設計及び工事の計画の変更認可申請における技術基準規則の整理結果(原子炉冷却材浄化系 主配管)

女川原子力発電所第2号機 設計及び工事計画の変更認可申請 変更前後比較表
(VI-1-1-4-3-7-1-1 設定根拠に関する説明書 (原子炉冷却材浄化系 主配管))

女川原子力発電所第2号機 設計及び工事計画の変更認可申請 変更前後比較表
(原子炉冷却系統施設に係る機器の配置を明示した図面及び系統図)

女川原子力発電所第2号機 設計及び工事計画の変更認可申請 変更前後比較表
(VI-3-3-3-2-2-1-2 管の応力計算書(復水給水系))

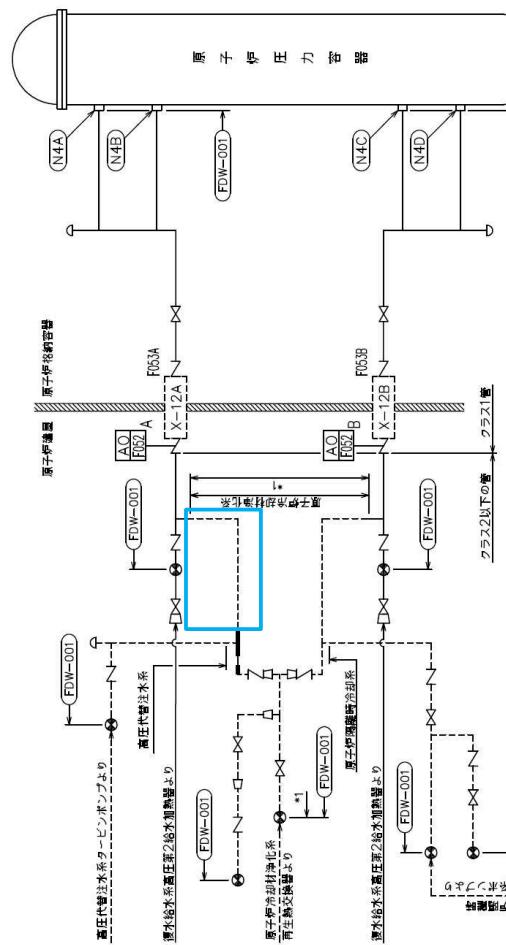
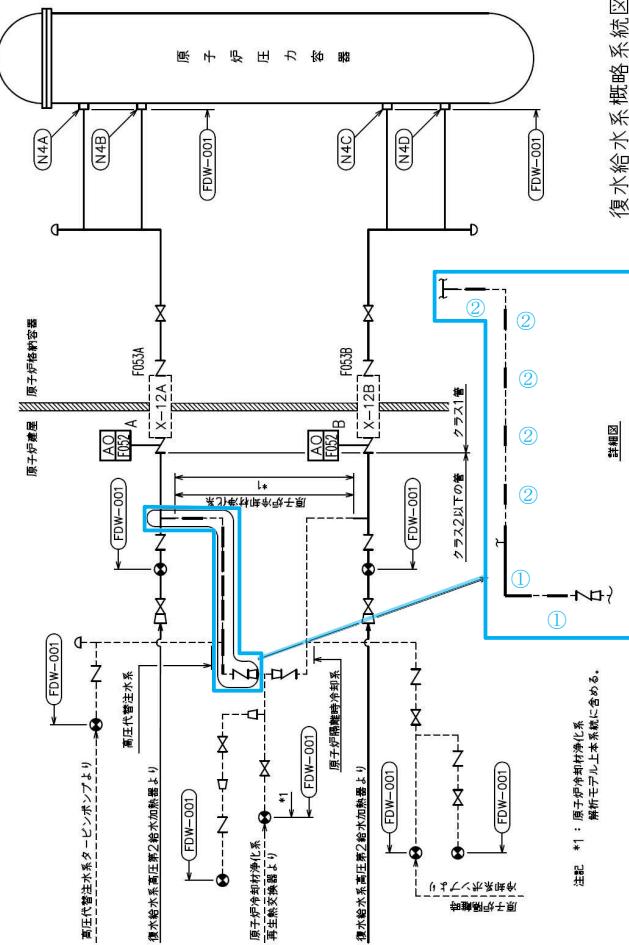
変更前 (令和3年12月23日付けで認可された設計及び工事の計画の添付書類)	変更後	備考
 <p>復水給水系概略系統図</p> <p>注記 *1：原子炉冷却材浄化系 解析モデル上本系統に含める。</p> <p>3</p>	 <p>復水給水系概略系統図</p> <p>注記 *1：原子炉冷却材浄化系 解析モデル上本系統に含める。</p> <p>3</p>	<p>（「変更後」の図中青字①） 原子炉冷却材浄化系主配管の要目表の記載の変更により、「G31-F02～高圧代替注水系注入配管合流点」のエルボ2箇所について、要目表の変更後にエルボを新設することを記載したことに伴い当該エルボを評価対象として記載する。</p> <p>（「変更後」の図中青字②） 「高圧代替注水系注入配管合流点～原子炉冷却材浄化系A系注入配管合流点」のエルボ5箇所について、要目表の変更後にエルボを新設することを記載したことに伴い当該エルボを評価対象として記載する。</p>

女川原子力発電所第2号機 設計及び工事計画の変更認可申請 変更前後比較表
(VI-3-3-3-2-2-1-2 管の応力計算書(復水給水系))

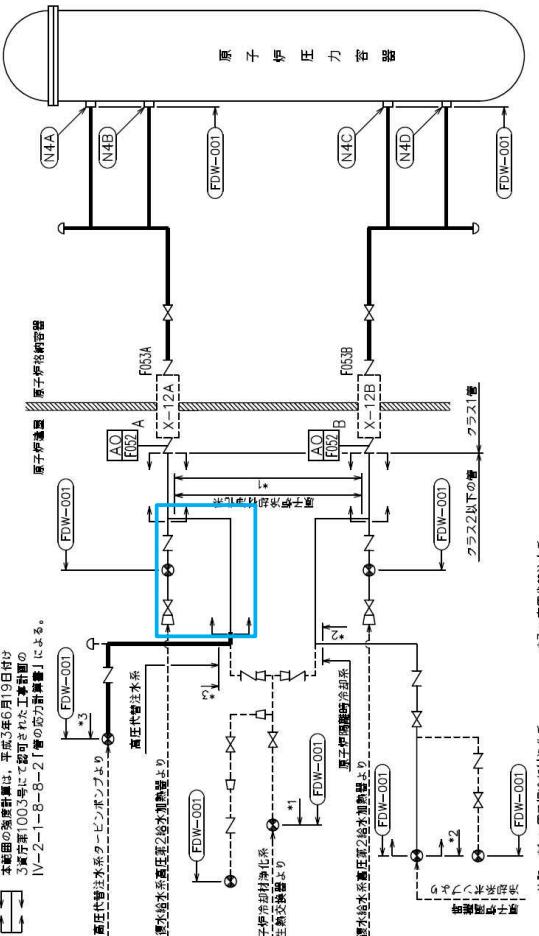
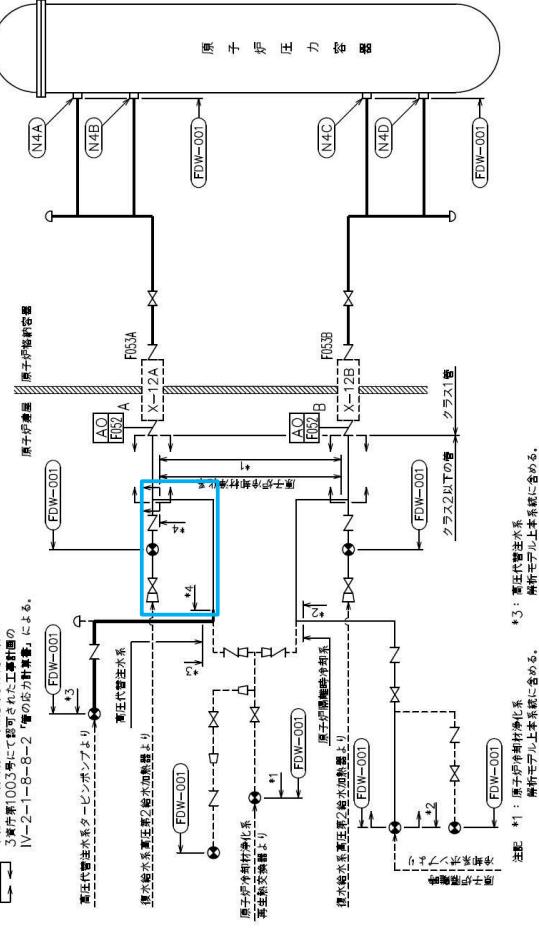
変更前 (令和3年12月23日付で認可された設計及び工事の計画の添付書類)	変更後	備考
 <p>復水給水系概略系統図</p> <p>O 2 ⑥ VI-3-3-3-2-2-1-2(重) R 0</p> <p>本範囲の強度計算は、平成3年6月19日付け IV-2-1-8-2「管の応力計算書」による。</p> <p>*1: 原子炉冷却材浄化系 解析モデル上本系統に含める。 *2: 原子炉冷却材浄化系 解析モデル上本系統に含める。 *3: 高圧代替注水系 解析モデル上本系統に含める。 *4: 高圧代替注水系 解析モデル上本系統に含める。</p> <p>3管束炉1003号に認可された工事計画による。</p>	 <p>復水給水系概略系統図</p> <p>O 2 変更 VI-3-3-3-2-2-1-2(重) R 1</p> <p>本範囲の強度計算は、平成3年6月19日付け IV-2-1-8-2「管の応力計算書」による。</p> <p>*1: 原子炉冷却材浄化系 解析モデル上本系統に含める。 *2: 原子炉冷却材浄化系 解析モデル上本系統に含める。 *3: 高圧代替注水系 解析モデル上本系統に含める。 *4: 高圧代替注水系 解析モデル上本系統に含める。</p> <p>3管束炉1003号に認可された工事計画による。</p>	<p>設計基準対象施設（原子炉冷却材浄化系）と重大事故等対処設備（高圧代替注水系）を兼用する「高圧代替注水系注入配管合流点～原子炉冷却材浄化系A系注入配管合流点」について、重大事故等対処設備としての評価は、設計基準対象施設側の計算書に記載されていることがわかるように、記載を見直す。</p>

女川原子力発電所第2号機 設計及び工事計画の変更認可申請 変更前後比較表
(VI-3-3-3-7-1-1-1 管の基本板厚計算書(原子炉冷却材浄化系))

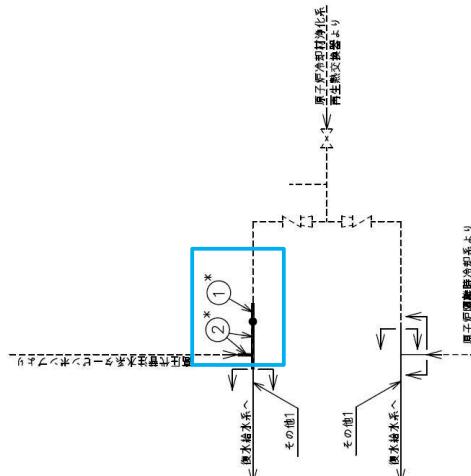
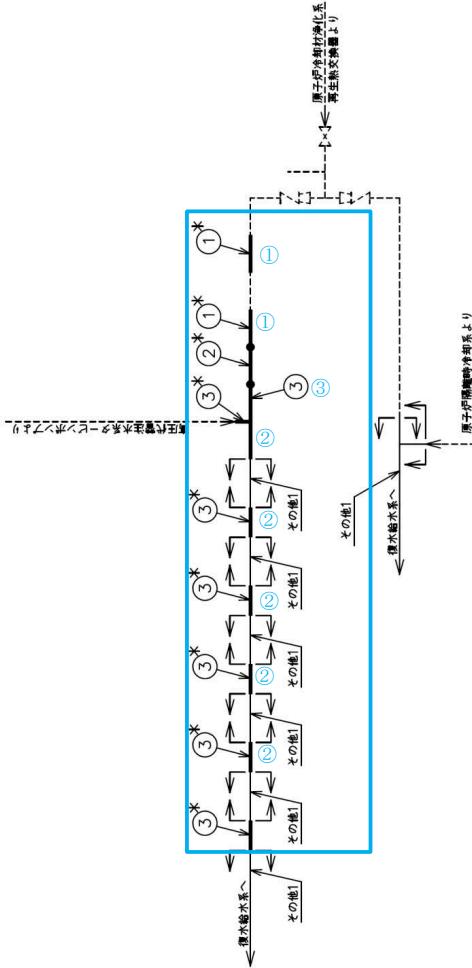
変更前 (令和3年12月23日付けで認可された設計及び工事の計画の添付書類)	変更後	備考
<p>O 2 ⑥ VI-3-3-3-7-1-1-1 R 1</p> <p>1. 概略系統図</p>  <p>本範囲の検査計算は、平成3年6月19日付け 第4回「3号炉第1003号による認可された工事計画の検査計算」による。</p> <p>1</p>	<p>O 2 记二 VI-3-3-3-7-1-1-1 R 1</p> <p>1. 概略系統図</p>  <p>本範囲の検査計算は、平成3年6月19日付け 第4回「3号炉第1003号による認可された工事計画の検査計算」による。</p> <p>1</p>	<p>（「変更後」の図中青字①） 「G31-F022～高圧代替注水系注入配管合流点」のエルボ2箇所について、要目表の変更後にエルボを新設することを記載したことと併い当該エルボを評価対象として記載する。</p> <p>（「変更後」の図中青字②） 「高圧代替注水系注入配管合流点～原子炉冷却材浄化系A系注入配管合流点」のエルボ5箇所について、要目表の変更後にエルボを新設することを記載したことと併い当該エルボを評価対象として記載する。</p> <p>【本申請に直接関わらない修正箇所】 （「変更後」の図中青字③） 「高圧代替注水系注入配管合流点～原子炉冷却材浄化系A系注入配管合流点」の直管について、「変更前」から評価対象であったものの、適切に記載できていなかったことから評価対象として記載を見直す。</p>
